ŽELEZNICE SLOVENSKEJ REPUBLIKY

V e c : Vysvetlenie informácií potrebných na vypracovanie ponuky 23

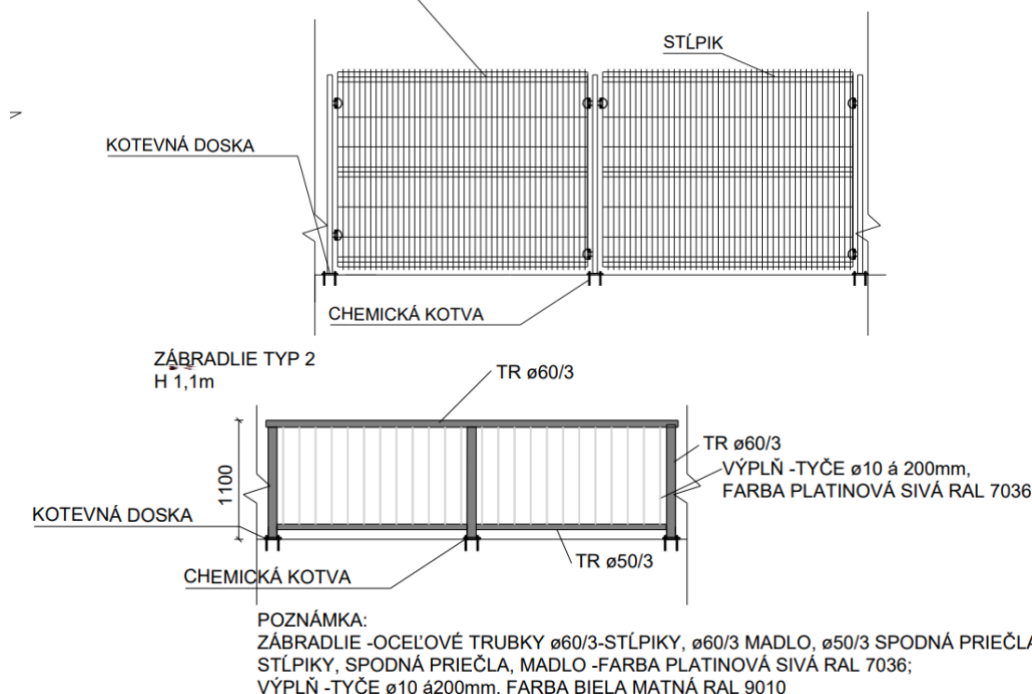
V SO 05-34-30 je uvedená položka - Vodiaca stena s priehľadnou výplňou, dodávka + montáž. Požadujeme od obstarávateľa uviesť špecifikáciu – rozmery.

Vodiaca stena s priehľadnou výplňou bude nahradená zábradlím a oplotením. Oplotenie je navrhnuté z plotových panelov výšky 2,0 m, zábradlie je navrhnuté z oceľových profilov výšky 1,1 m.

OPLOTENIE Z PLOTOVÝCH PANELOV , H = 2,00 m
